## VYSVĚTLENÍ ZADÁVACÍCH PODMÍNEK č. 3

<b>Název veřejné zakázky</b>	Stavební úpravy domu čp. 1083, ul. Těšínská na sídlo městské policie
<b>Číslo veřejné zakázky</b>	P21V00000051
<b>Předmět veřejné zakázky</b>	stavební práce
<b>Kategorie dle předp. hodnoty</b>	podlimitní
<b>Druh zadávacího řízení</b>	otevřené řízení

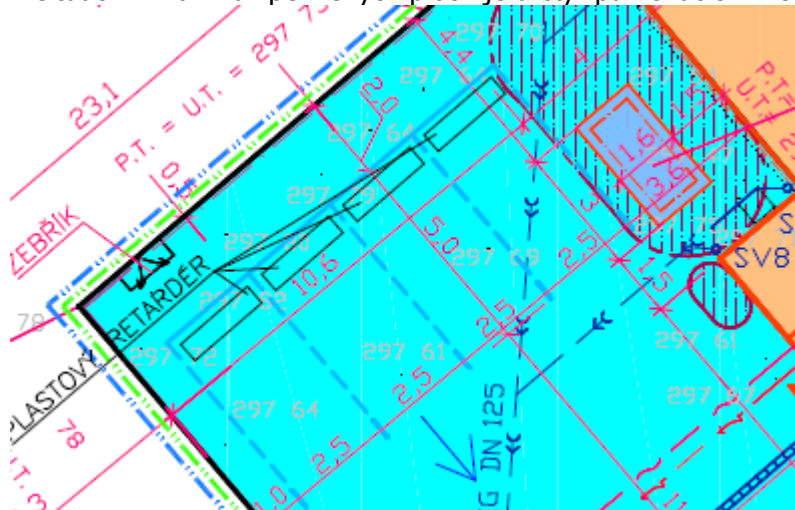
Podle popisu v položce nelze určit množství barevné zámkové dlažby, ani přesný způsob a množství grafického vyznačení nových stání a znaků pro tělesně postižené.

Žádáme zadavatele, aby přesně specifikoval jednotlivá množství grafických značení a množství barevné zámkové dlažby.

Je zveřejněn nový soupis prací, tato položka byla aktualizována a doplněna o 77,5 bm barevné zámkové dlažby v tl.8 cm, zároveň také doplněno o vodorovné grafické značení barvou jednoho místa pro tělesně postižené.

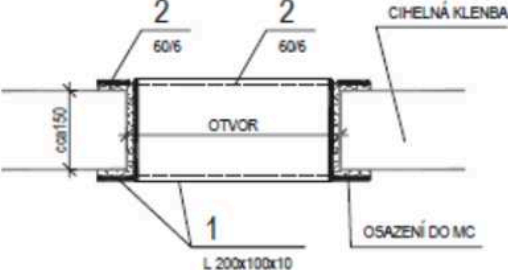
<table><tr> <td>- I 140</td> <td>... 10,0 bm</td> </tr><tr> <td>- 10% SVARY A SPOJE</td> <td>... 19,0 kg</td> </tr></table>

<p>HMOTNOST 1 KS PŘEKLADU ... 203 kg</p> <p>POVRCHOVÁ ÚPRAVA: ZÁKLADNÍ NÁTĚR + OPLETOVÁNÍ,                  OBALENÍ KERAMICKÝM PLETIVEM (DLE POTŘEBY),                  ZAOMÍTÁNÍ</p>	- I 140	... 10,0 bm	(1bm = 14,40kg)	... 144,0 kg	- PLECH P10	... 0,50m <sup>2</sup>	(1m <sup>2</sup> = 78,50kg)	... 39,30 kg	- 10% SVARY A SPOJE	... 19,0 kg	1 0 0 0 0 1
	- I 140	... 10,0 bm										
(1bm = 14,40kg)	... 144,0 kg											
- PLECH P10	... 0,50m <sup>2</sup>											
(1m <sup>2</sup> = 78,50kg)	... 39,30 kg											
- 10% SVARY A SPOJE	... 19,0 kg

Položka doplněná v rozpočtu, v položce 27 došlo k opravě rozpočtu.

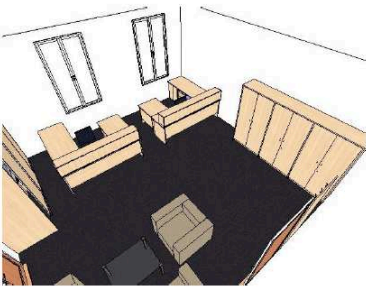
Materiál pro zhotovení kuchyňské linky je také rozdílný. V projektu interiéru je uvedeno jako materiál klasické lamino, ve výpisu truhlářských výrobků je uveden vysokotlaký laminát – HPL.

- **Budou součástí kuchyňské linky spodní a horní skříňky nebo jen spodní skříňky a police?**
- **Z jakého materiálu bude kuchyňská linka provedena? Bude to vysokotlaký laminát HPL nebo klasické lamino?**
- **Zůstane položka pro ocenění ve výkazu výměr stavební části nebo ve výkazu výměr interiéru?**

Kuchyňská linka je bez vrchních skříněk, jen s policí. Kuchyňská linka bude vyrobena z lamina a pracovní deska bude postforming. Položka zůstane pouze ve výkazu výměr interiéru.

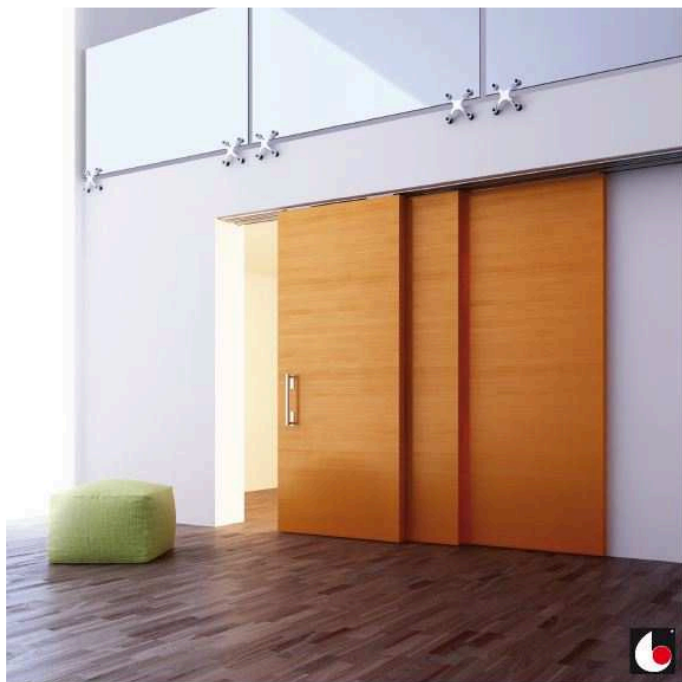
Položka pro ocenění je uvedena jak ve výkazu výměr stavební části, tak ve výkazu výměr interiéru.

Materiál pro zhotovení kuchyňské linky je také rozdílný. V projektu interiéru je uvedeno jako materiál klasické lamino, ve výpisu truhlářských výrobků je uveden vysokotlaký laminát – HPL.

- **Budou součástí kuchyňské linky spodní a horní skříňky nebo jen spodní skříňky?**
- **Budou součástí kuchyňské linky zasouvací dveře? Pokud ano, žádáme o doložení nákresu a popisu, jak mají zasouvací dveře vypadat.**
- **Z jakého materiálu bude kuchyňská linka provedena? Bude to vysokotlaký laminát HPL nebo klasické lamino?**
- **Zůstane položka pro ocenění ve výkazu výměr stavební části nebo ve výkazu výměr interiéru?**
